Notatark

Sagsnr. 01.02.00-P16-2-22

24.3.2023

Notat over hørings svar – forslag og bemærkninger til afgrænsning af miljøredegørelsens indhold ifm. planlægning for et solcelleanlæg ved Stourup**Nr.: 1****Adresse:** Klodsborgvej 4, 7130 Juelsminde**Høringssvar:**

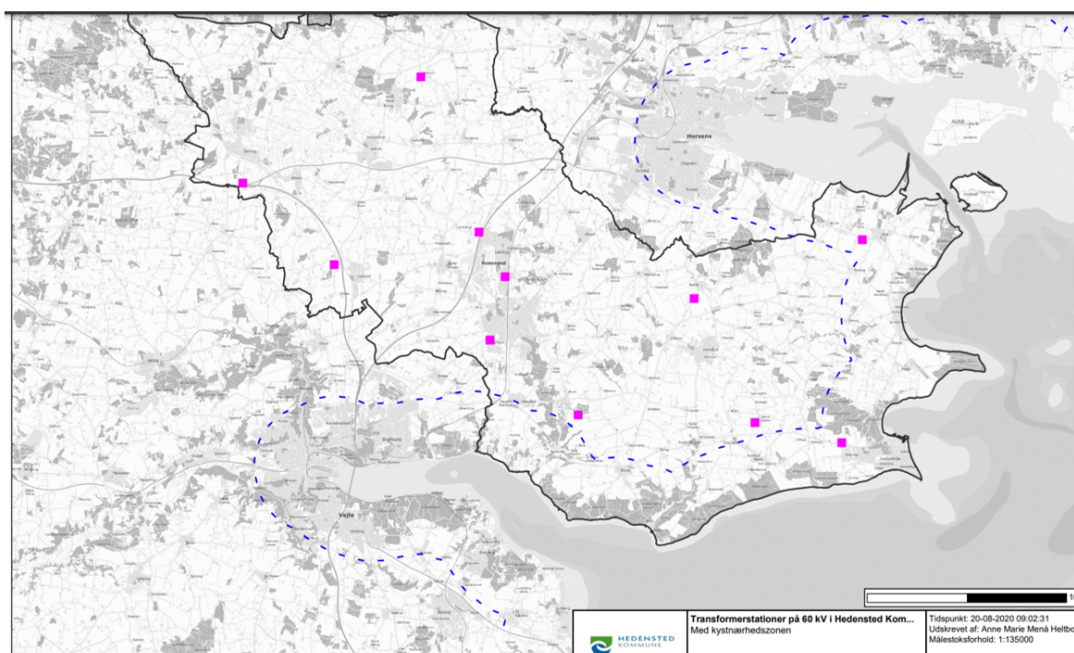
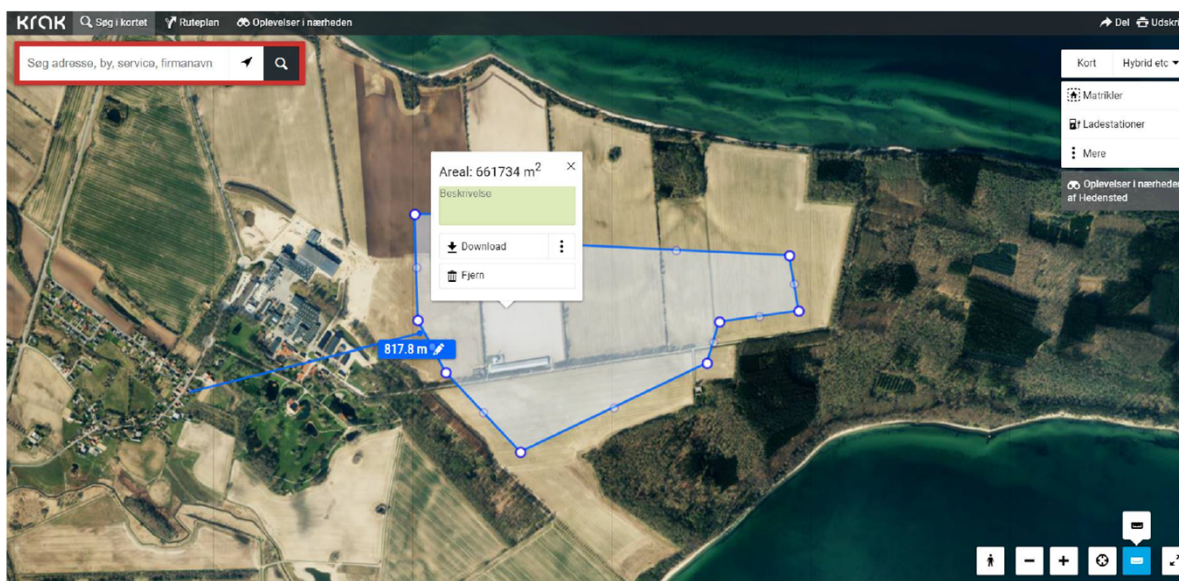
- Er det den rigtige energikilde, at etablere på et så stort et areal i åben landskab?
- Er det korrekt, at udtage et område af Danmarks bedste landbrugsjord til formålet?
- Kan man overveje anden placering? Barrit eksempelvis, hvor der også forefindes relevant transformatorstation? Der forefindes også transformatorstation omkring Klakring. Derfra kan Palsgaard stort set føre over egen jord. Se bilag 1.

- Alternativ placering ved Palsgaard? Se bilag 4. Der er flere solskinstimer på denne placering. Er opmærksom på dette område ligger inden for kystnær område, men ligger højt og bag levende hegn samt 800 m til nærmeste nabo. Ingen vil derfor kunne se dette.

Så hvorfor er placeringen som vist på bilag 4 ikke den helt naturlige placering af disse solceller?

- Se bilag 3. Det indtegnede område er særlig kuperet mod syd/vest. Det vil derfor være umuligt, at få det levende hegn til, at dække solcellerne fra omkringliggende. Det er heller ikke en mulighed, at opsætte levende hegn mellem solcellerne, da det levende hegn ville skulle gå fra nord til syd. Stykket fra øst til vest er ikke særlig bred, så et eventuelt levende hegn vil skygge for solcellerne - se bilag 2 og 3.

Vi mener man bør udlade disse 6-7 HA. af det samlede areal som minimum.

Der er truffet politisk beslutning om at igangsætte planlægning for et ca. 50 hektar stort solcelleanlæg på denne placering.

Den visuelle påvirkning af landskabet vil blive beskrevet og vurderet i miljøredegørelsen.

Hegnets størrelse

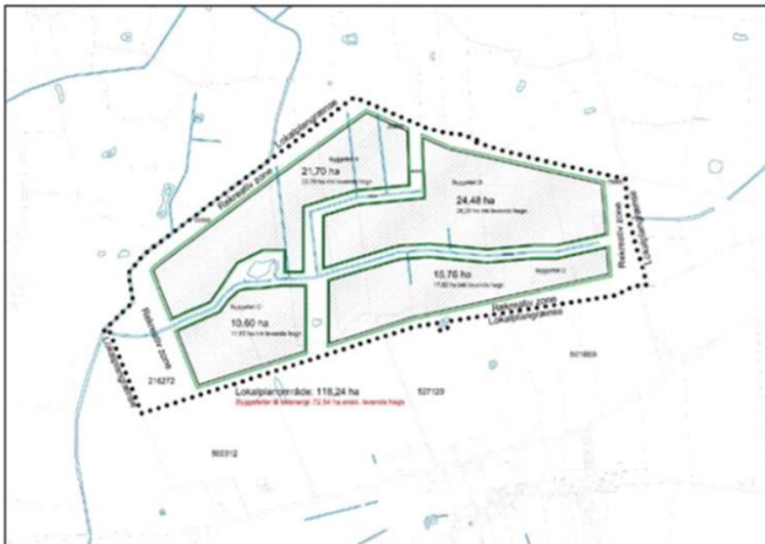
- Der planlægges et 52 ha stort projektområde som indhegnes. Så stort et hegn vil skabe en kæmpe barriere i landskabet, som hindrer dyrenes passage og visuelt

forringer den landskabelige værdi. Projektet bør deles op i mindre enheder/felter så der skabes fri passage i området. Jf. Tilskudsreglerne til skovrejsning vedrørende hegning, må indhegnet område maksimalt være 5 ha – for at tilgodese vildtets spredningsveje.

- Udformningen af de enkelte felter kan evt. variere i udformning for at følge markhegn m.m., men størrelse og afstand til andre felter / anlæg bør undersøges nærmere
- Et solcelleanlæg, der ikke er heget ind, forhindrer ikke vilde dyr adgang, og derfor kan der accepteres mindre afstand til næste solcellefelt kontra, hvis der er heget med industrielt trådhegn.

Det skal vurderes, om trådhegn omkring anlægget skal være hævet 20 cm fra jorden, så smådyr kan passere. Undersøge om der alternativt skal laves faunapassager, f.eks. for hver 25 m.

Biodiversitetstiltag:

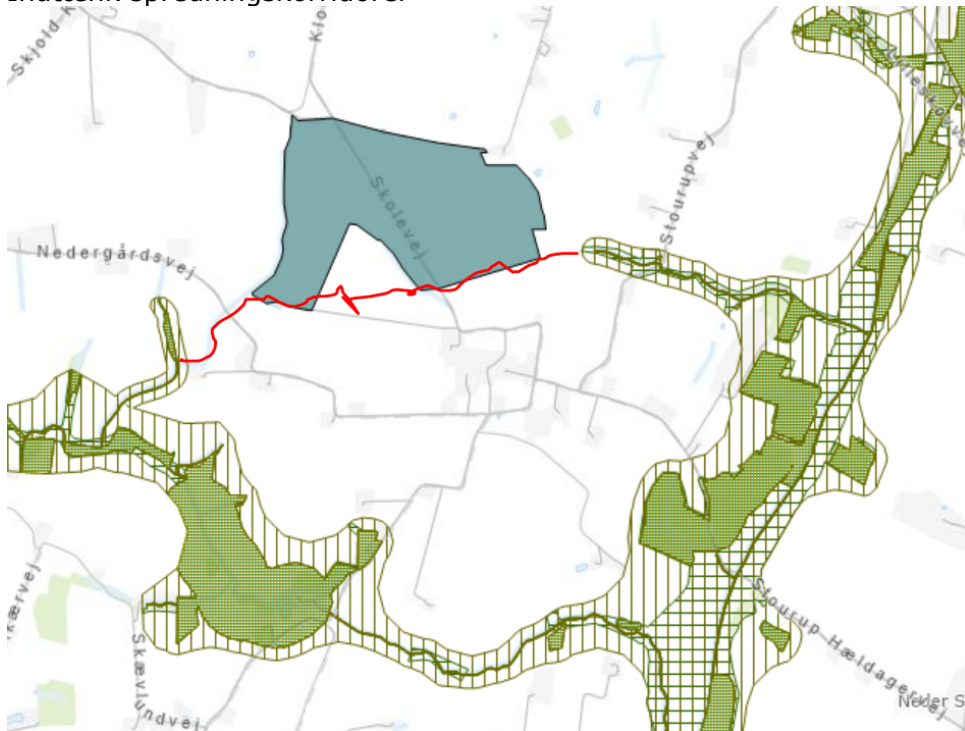
- stendynger i nærheden af søer og læhegn
- opsamling af hø ved slåning af arealer mellem solcellerne
- hjemmehørende arter og variation i højde og vækst i afskærmende beplantning

Eksempler på tiltag for at fremme blomstring af lokale og vilde arter, for på den måde også at understøtte pollen- og nektarsøgende insekter som sommerfugle og vilde bier:

- afgræsning med dyr, ved lavt græsningstryk, så urter får mulighed for at blomstre.
- Frøspredningen kan assisteres, ved at foretage et høslæt fra et egnet donorareal i nærområdet, hvorefter høet spredes og smider frø på modtagerarealet i solcellenparken
- Den naturlige flora kan hjælpes på vej, ved at udså frøblandinger med vilde og hjemmehørende urter, men det vil være optimalt at skabe forhold, så den naturlige flora fra omkringliggende naturområder selv kan sprede sig til parken.
- Det grønne areal bør udgøre 30% (frijord og læhegn u-indhegnet).

Det skal undersøges og vurderes om der skal indgå biodiversitetstiltag i projektet for at fremme biodiversiteten.
